Réaménagement Avenue des Ducs et Quai Borrel

- 1. Projet de réaménagement de l'avenue des Ducs
- 2. Propositions de Roue Libre pour l'avenue des Ducs
- 3. Projet de réaménagement du Quai Borrel
- 4. Proposition de Roue Libre pour le quai Borrel
- 5. Observations concernant le quai Ravet

1. Réaménagement avenue des Ducs à Chambéry

2. Propositions Roue Libre – Ave. des Ducs

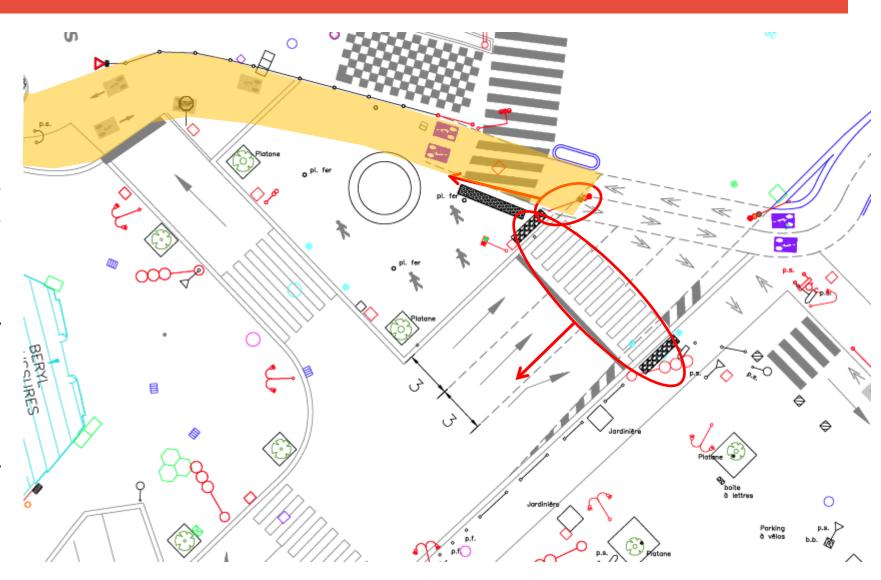
Avant la création de l'axe provisoire sur le boulevard de la colonne, de fréquentes situations conflictuelles apparaissaient entre les piétons et les cyclistes pour opérer le franchissement au droit de la Statue de la Sasson.

Nous demandons:

un déplacement du passage piéton pour que la zone d'attente des piétons ne soit pas sur l'axe cyclable,

un déplacement du feu d'attente pour les cyclistes et le marquage associé

L'utilisation d'un enrobé coloré pour matérialiser le domaine de voirie

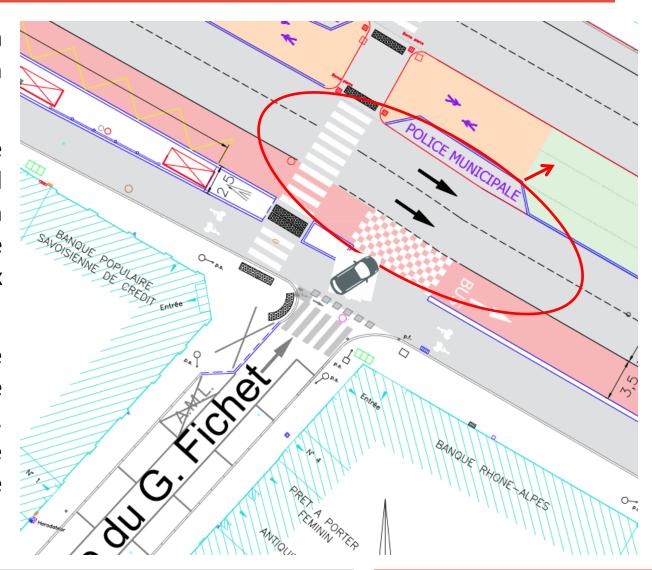
Nous demandons:

La création d'un espace tampon pour les cyclistes se dirigeant vers le Faubourg Reclus depuis la piste bidirectionnelle afin d'éviter l'arrêt des cyclistes sur cette piste.

Cet espace devra être de dimensions suffisantes pour ne pas créer de situations dangereuses aux heures de pointe.

De façon annexe, la gestion de la traversée piétonne par feux tricolores qui s'imposerait aux cyclistes circulant en direction du Faubourg Reclus n'est pas adaptée puisqu'ils seraient contraints de patienter durant deux cycles pour traverser.

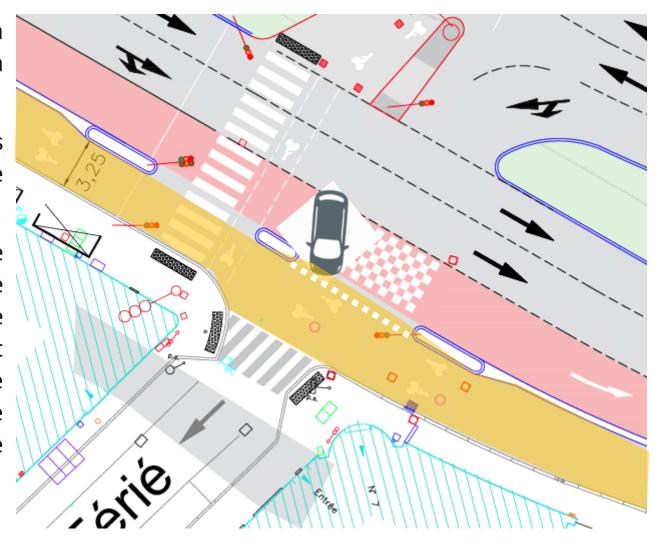
Risque identifié : véhicule sortant de la rue du G. Fichet en attente d'insertion sur l'axe cyclable

Opportunité de faire une petite contraction localisée de l'espace central (7,2 m) pour agrandir la zone tampon entre l'axe cyclable et la voie bus afin que les véhicules puissent traverser en deux temps.

Le quai bus est prévu sur 2,5 m de large immédiatement à l'Ouest, en faisant une contraction de 1 m de l'espace central, on pourrait passer à 3,5 m et permettre une manœuvre en deux temps avec une gêne très faible pour les cyclistes.

Risque identifié : véhicule entrant sur la rue du Gal. Fichet et provenant de la partie Ouest de l'avenue des Ducs

Hypothèse : Feu tricolore très probablement synchronisé entre l'axe cyclable et l'avenue des Ducs

Nous demandons un marquage au sol de type « cédez-le-passage » ainsi qu'une matérialisation colorée de l'axe cyclable afin que le régime de priorité soit explicite et conforme au code de la route (les cyclistes sont prioritaires dans cette configuration R415-3 et R415-4 du code de la route)

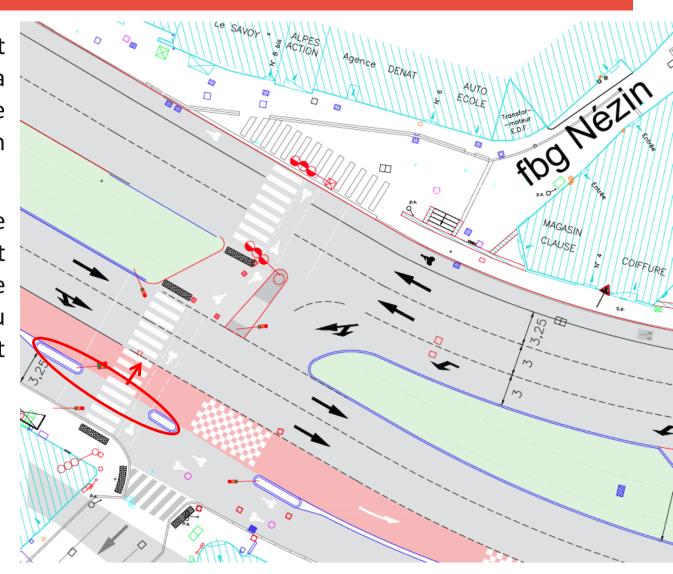
Risque identifié: les cyclistes souhaitant accéder au Faubourg Nézin depuis la bidirectionnelle n'ont aucun espace tampon. Dans le sens inverse, aucun rappel de feu n'est prévu

Nous demandons que l'ilot soit élargi de façon à disposer d'un espace tampon et que cet ilot soit équipé d'un rappel de feu pour les cyclistes en provenance du Faubourg Nézin et se dirigeant vers l'Est de la bidirectionnelle.

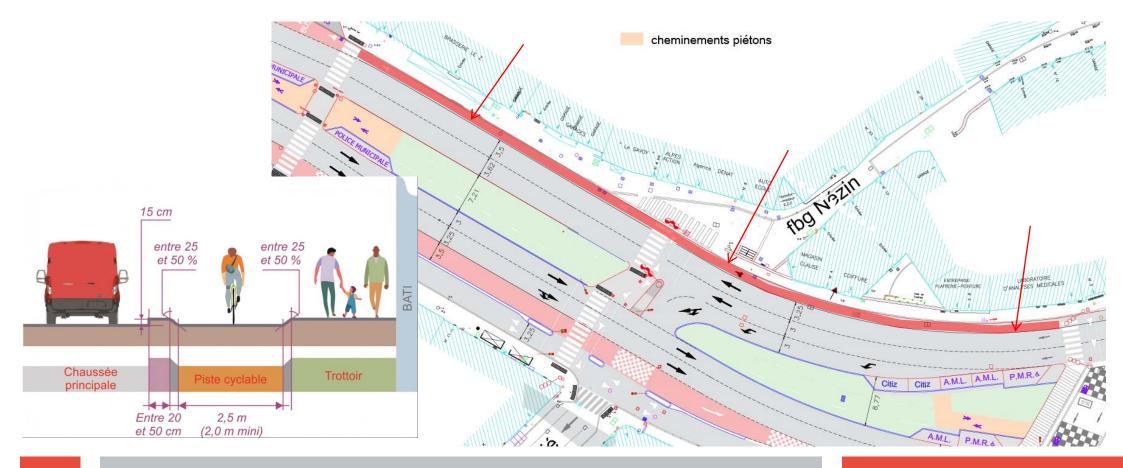
Compte-tenu des largeurs disponibles de façade à façade, la bande cyclable côté Nord de l'avenue des Ducs pourrait être convertie en piste cyclable sur la quasi-totalité de son linéaire en suivant les recommandations du CEREMA.

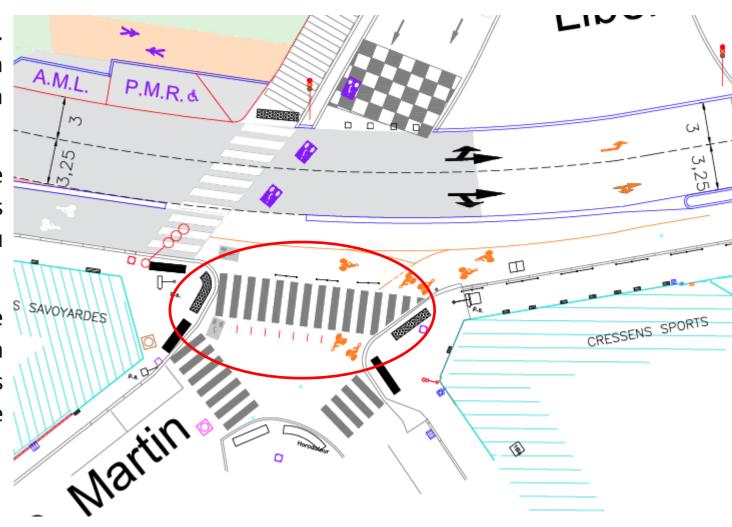
A l'intersection avec la rue Cl. Martin, le projet ne semble rien prévoir alors que la situation actuelle n'est pas satisfaisante.

Nous proposons de créer un vaste espace piétons et cyclistes légèrement surélevé (à niveau des trottoirs).

Il conviendra de modifier le mobilier urbain de façon à réduire la dangerosité pour les cyclistes tout en diminuant le stationnement sauvage.

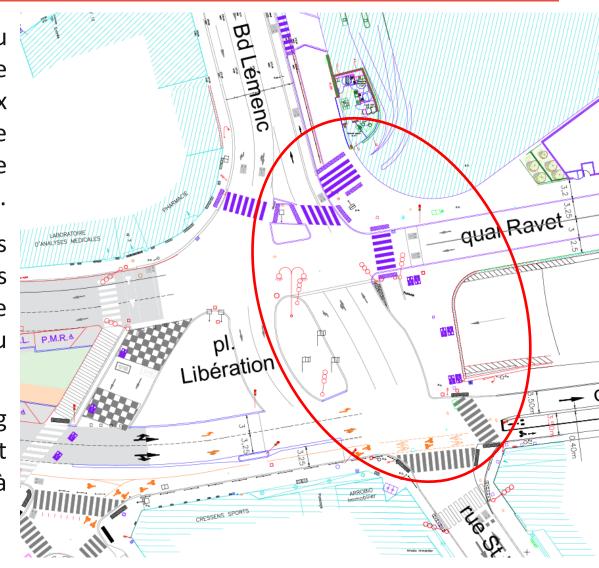
Qu'il s'agisse du projet de l'avenue des Ducs ou de celui du quai Borrel (page 25), aucun ne prévoit de traitement favorable aux mouvements de cyclistes tournant vers le Boulevard Lemenc/Pont des amours alors que l'étendue du carrefour n'est pas contraignante.

Nous demandons à ce que les mouvements des cyclistes dans toutes les directions possibles à partir ou vers la piste bidirectionnelle soient étudiés et intégrés au projet.

Une liaison bidirectionnelle le long du parking Ravet vers le Faubourg Nezin pourrait également être mise en place de façon à assurer toutes les interconnexions.

Détail de la transition de l'aménagement cyclable vers un aménagement mixte (piétons/cycles)

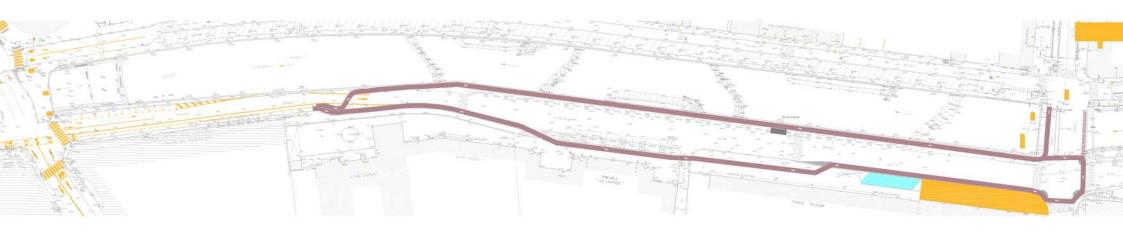
L'avant-projet présenté ne solutionne pas les difficultés identifiées et déjà communiquées avec l'itinéraire provisoire (comme les mouvements vers/depuis la MJC ou la rue Jules Ferry ainsi que la traversée dos au flux de véhicules). Nous proposons de reprendre l'ensemble avec une solution différente, calquée sur un aménagement existant à Amsterdam (intersection J.Ferry vers Borrel)

Le long de la Leysse : espace d'au moins 1,70 m disponible sans intervention sur les bordures et susceptible de dépasser les 2 m en modifiant les bordures des places en créneaux (ripage latéral)

- ➤ Toutes les places en créneaux sont restituées (solde global de + 18 pl.)
- ➤ Disparition de la traversée « dos au sens de circulation »
- ➤ Mouvement des cyclistes facilité dans toutes les directions à l'intersection avec la rue Jules Ferry

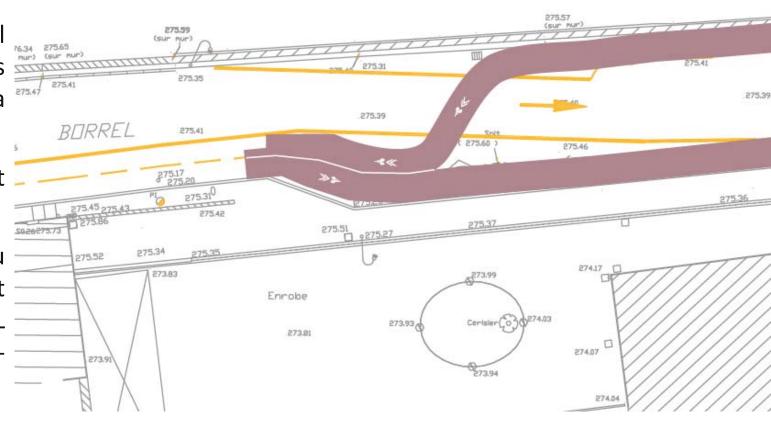
Traversée du quai Borrel unidirectionnelle avec très bonne visibilité sur le flux à franchir.

Utilisation du déroché existant pour faciliter la giration

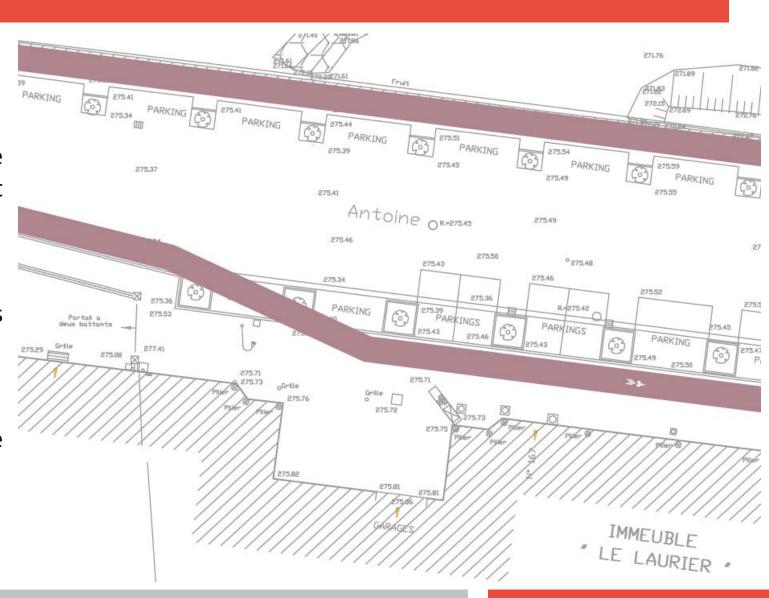
Mise en place d'un plateau surélevé pour la traversée et pincement de la chaussée VL/PL à renforcer en amont de celleci.

Restitution de la quasi-totalité des places de stationnement côté Nord

Neutralisation de deux places côté sud

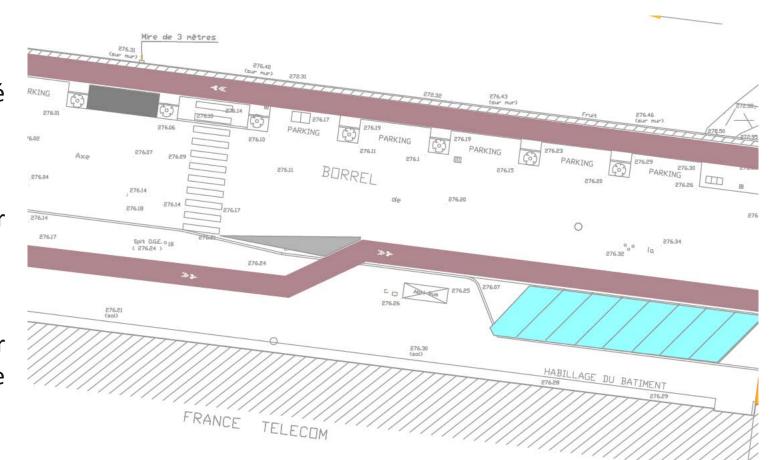
1 armoire électrique gênante pour les piétons

Neutralisation d'une place côté nord (conformité 2026)

Basculement des épis pour stationnement en arrière

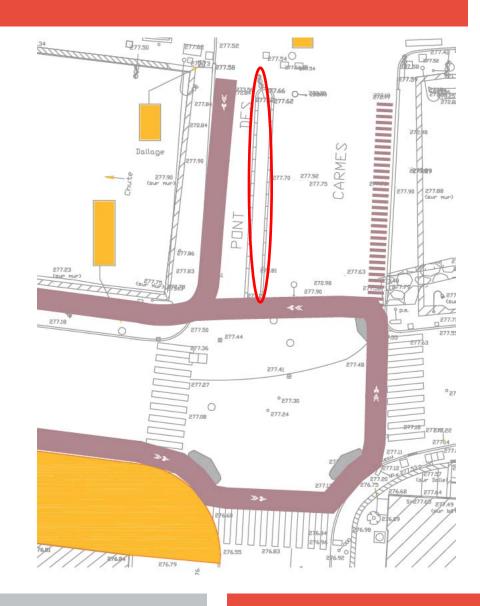
Création d'un ilot de coin pour sécuriser la sortie de l'axe cyclable sur la chaussée

llots de coin + réplicateurs de feux

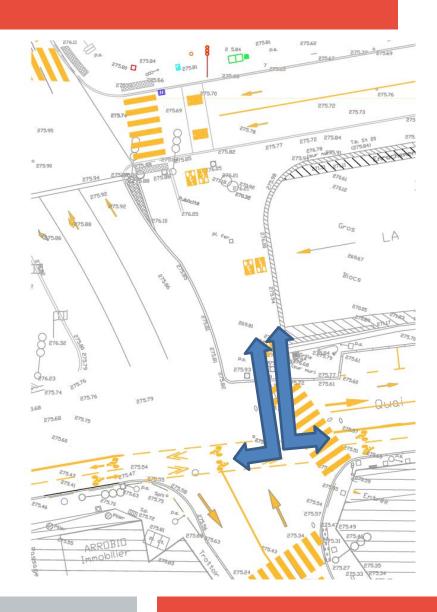
Suppression de l'ilot actuel sur le pont (à passer en GBA pour le gain de largeur)

Problème à traiter pour le secteur de la place de la Libération : où stocker les cyclistes en attente de traversée lorsqu'ils circulent sur la bidirectionnelle en direction de la rive droite de la Leysse ?

Risque de conflit avec les piétons
